**„Wodociągi i Kanalizacja – Zgierz” Sp. z o. o.**

## INFORMACJA ZAMAWIAJĄCEGO O MODYFIKACJI TREŚCI SIWZ

**Dotyczy:** Postępowania przetargowego pn.: „Budowa odcinków bocznych kanalizacji sanitarnej w Zgierzu – część 6” znak sprawy: RB/PN/15/2012/S.

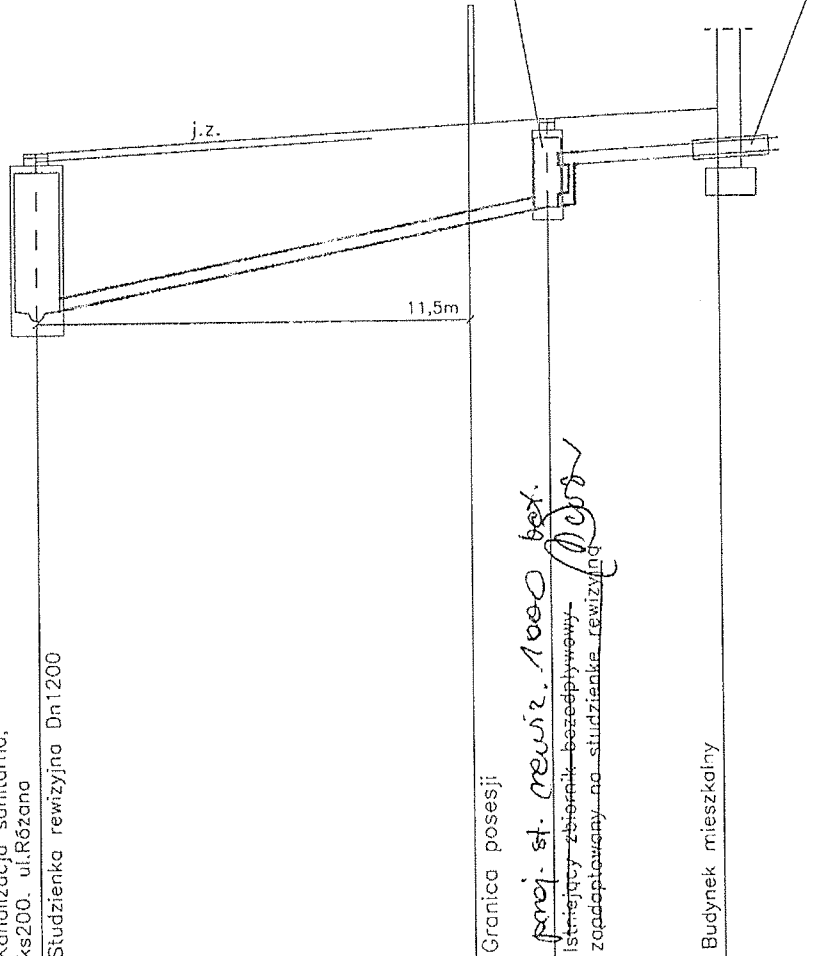
- 3) Dokumentacja projektowa dot. posesji przy ul. Różanej 15 - modyfikacji ulega profil odejścia bocznego kanalizacji sanitarnej, który w załączeniu do niniejszej Informacji Zamawiającego.
- 4) Załącznik do Formularza oferty – Zestawienie odejść bocznych kanalizacji sanitarnej - poz. 125 ul. Różana 15:

W studzience rewizyjnej  
wykonać kłosek i oprawić  
w stopnie zjazdowe

proj. st. rewiz. 1000 bez.  
Istniejący zbiornik bezodpływowy -  
zadaptowany na studzienkę rewizyjną
